Enquete PLU

De: cheynel nathalie <cheynel.nathalie@gmail.com>
Envoyé: lundi 17 juillet 2017 14:16
À: enqueteplu@mercurol-veaunes.fr; mairie@mercurol-veaunes.fr
Cc: Lilian Brouty
Objet: ENQUETE PUBLIQUE
Pièces jointes: Courrier du 28 09 2015.pdf

Nous venons par la présente vous signaler des problèmes d'écoulement d'eaux pluviales au droit de plusieurs parcelles, quartier des « Murailles », comme nous vous l'avons expliqué, lors de notre rencontre du 26 Septembre sur le terrain.

Annexe N°1 : Trajet des Eaux Pluviales

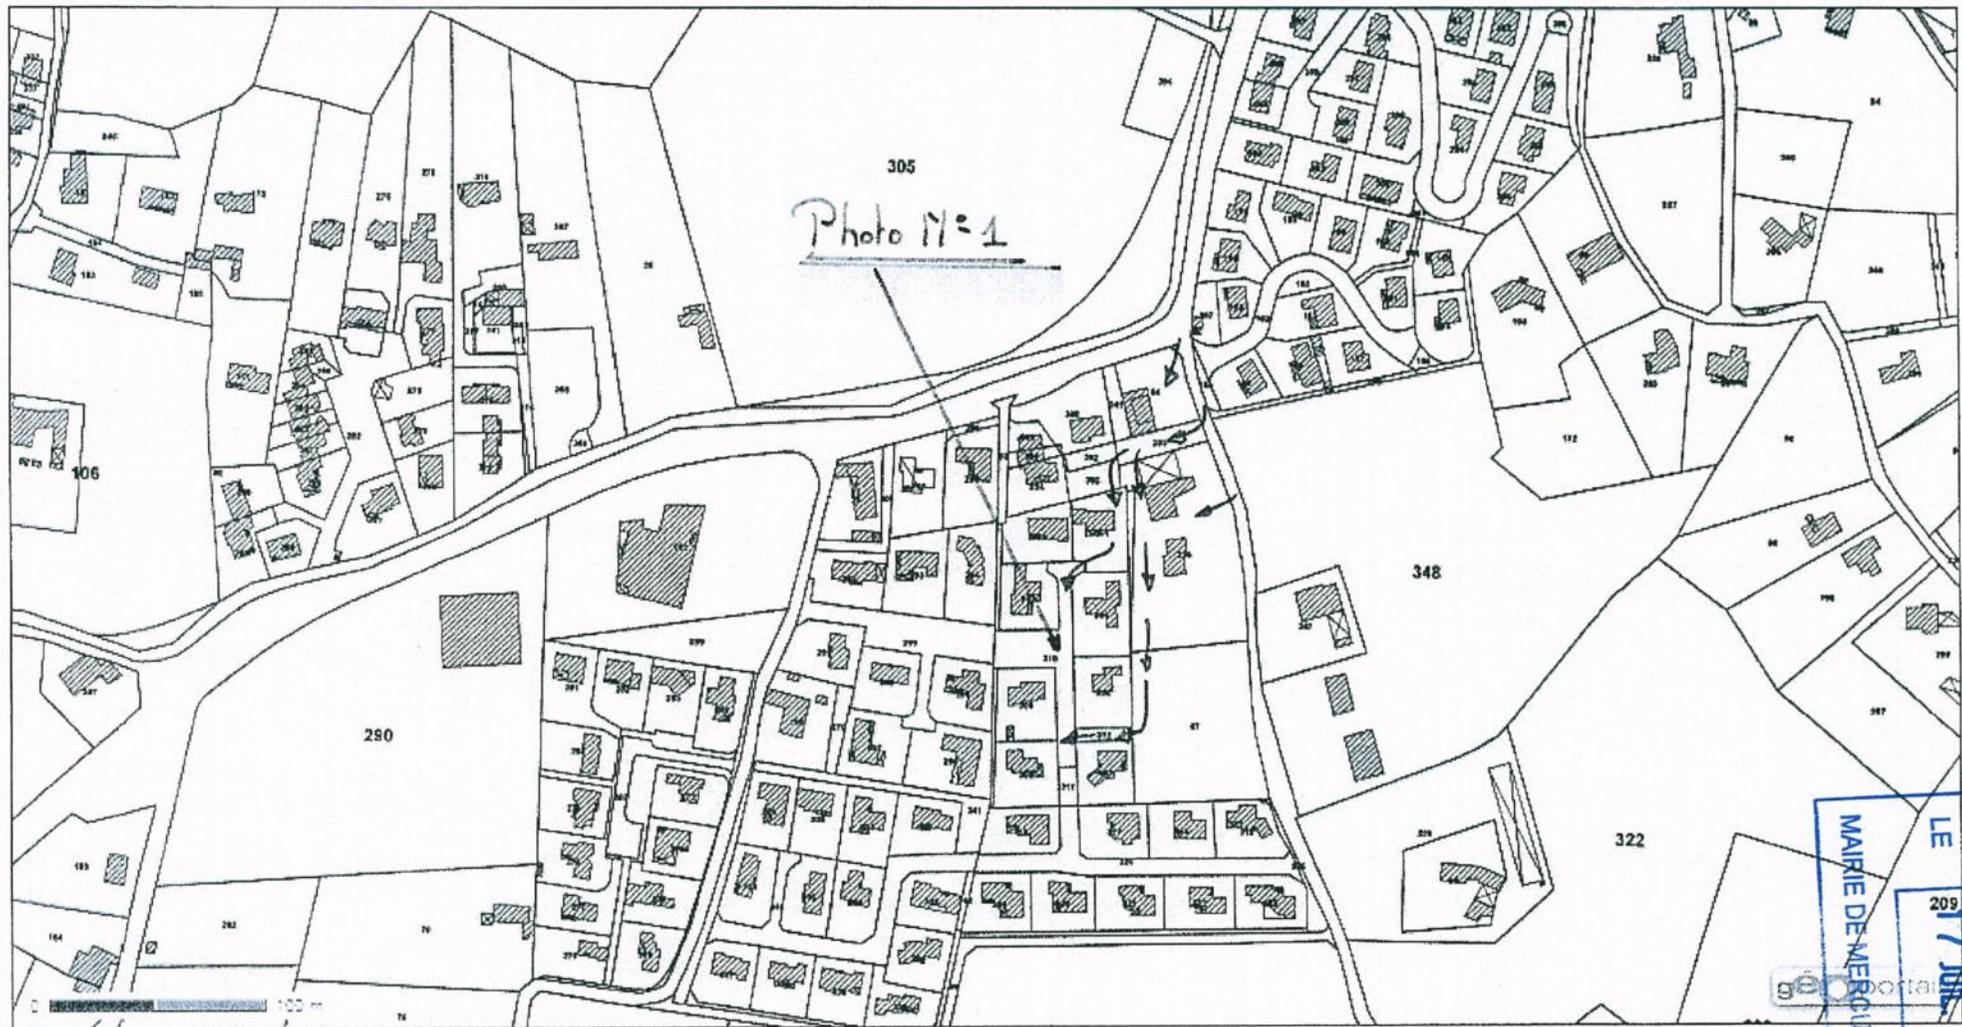
En effet, nous subissons régulièrement des dommages lors de fortes pluies, et notre inquiétude grandie, puisque lorsque la parcelle numérotée 87 sera urbanisée, l'eau sera encore un peu plus piégée !

Comme vu sur place, M.DALICIEUX et Mme MARIUSSE se protégeront un peu en surélevant leurs entrées, mais le problème est juste déplacé. (Voir annexe mentionnant le trajet des eaux pluviales)

Annexe N°2 : Parcelles Concernées

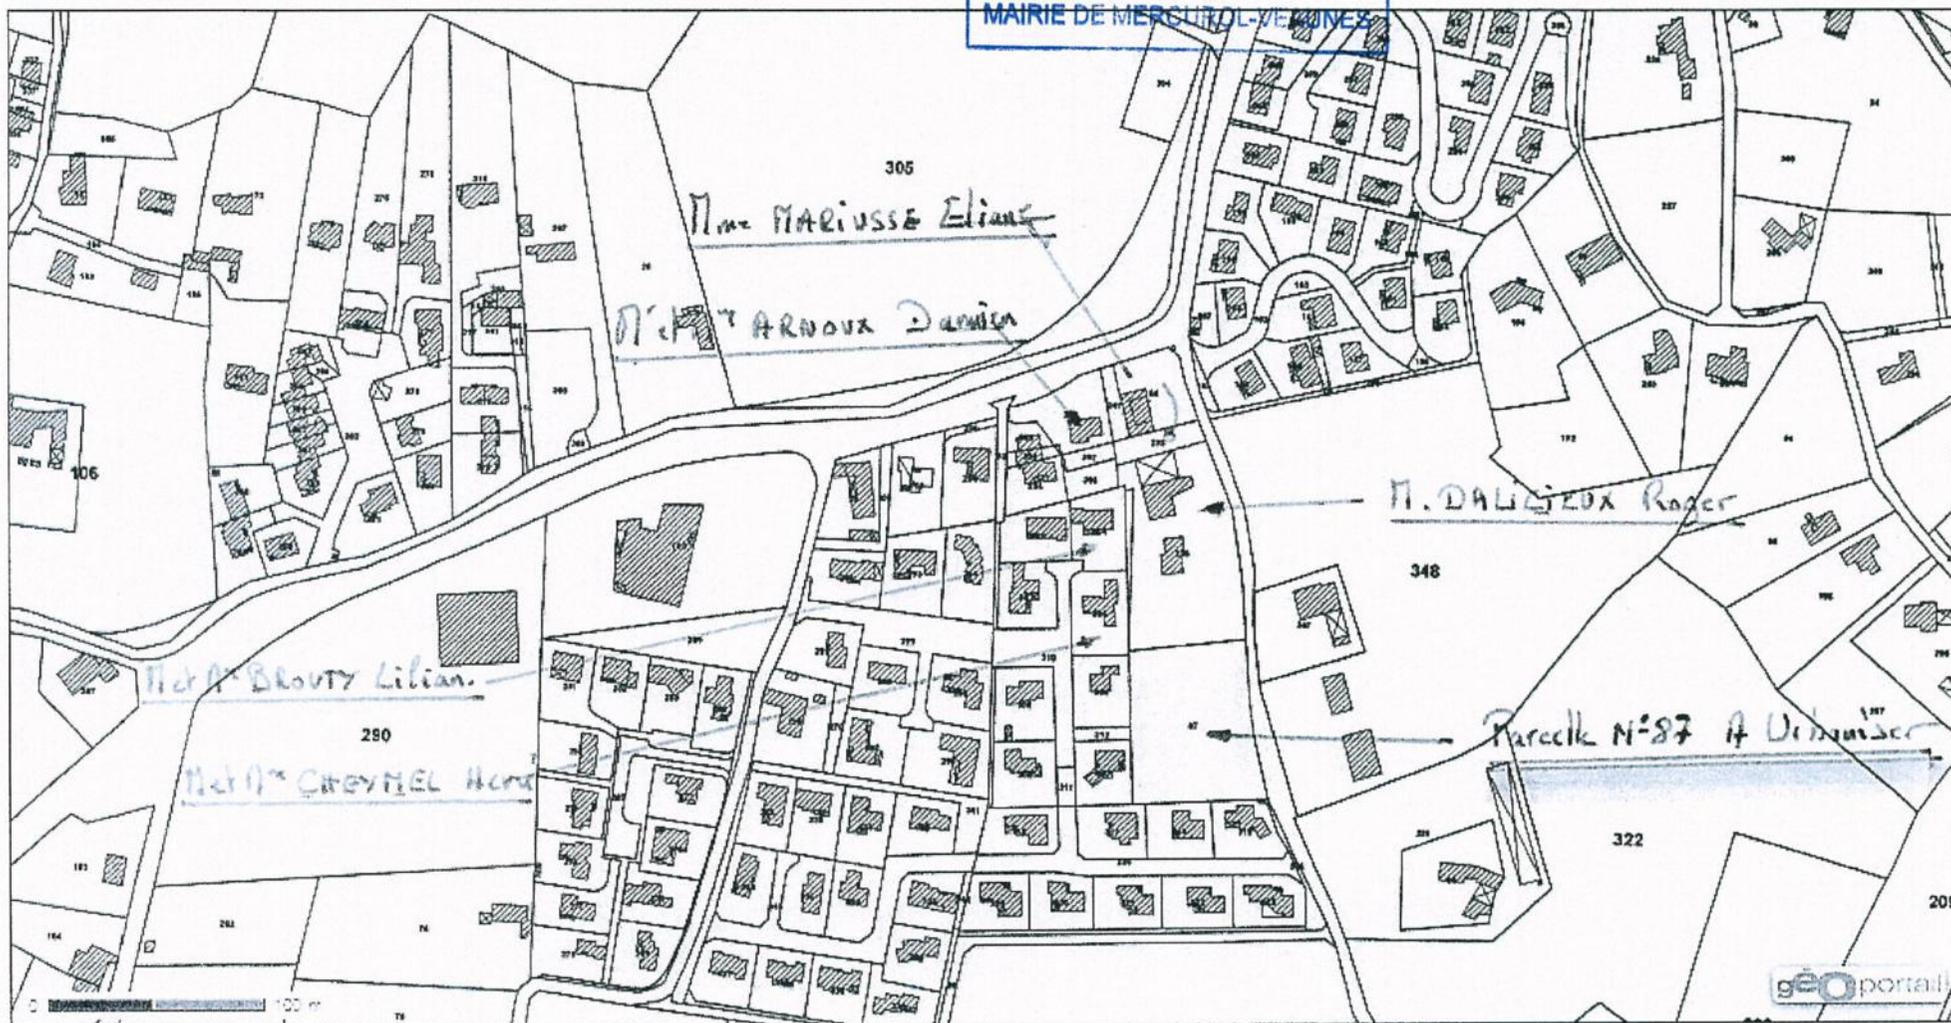
Par ailleurs, nous vous prions de bien vouloir prendre en compte cette problématique dans le cadre de l'éventuel projet d'aménagement de la parcelle 87 et si possible d'en être tenus informés.

Annexe N°3 : Réseau d'eaux Pluviales Existant.

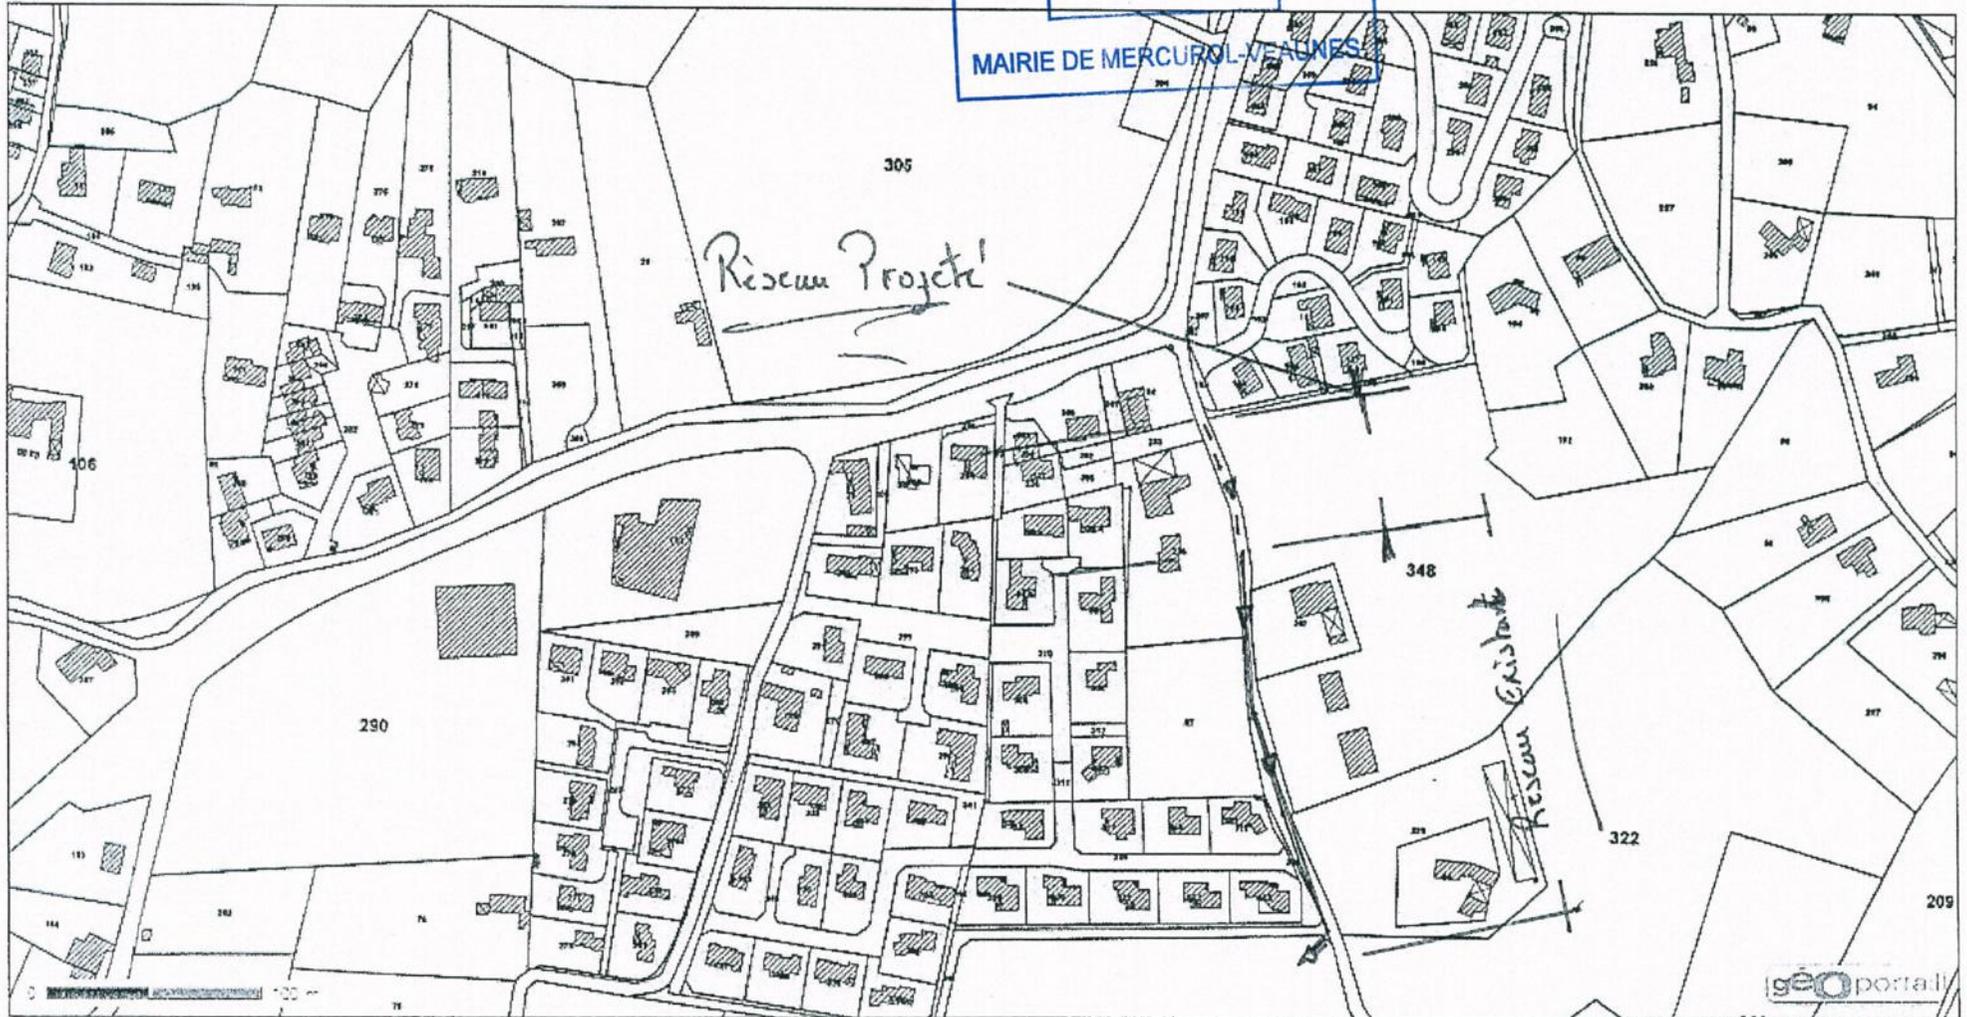
Pour réduire les risques d'inondations, il a été évoqué de prolonger le collecteur d'eaux pluviales situé contre la parcelle 236, qui, apparemment possède un diamètre conséquent. Nous vous remercions de bien vouloir étudier cette modification par vos services.
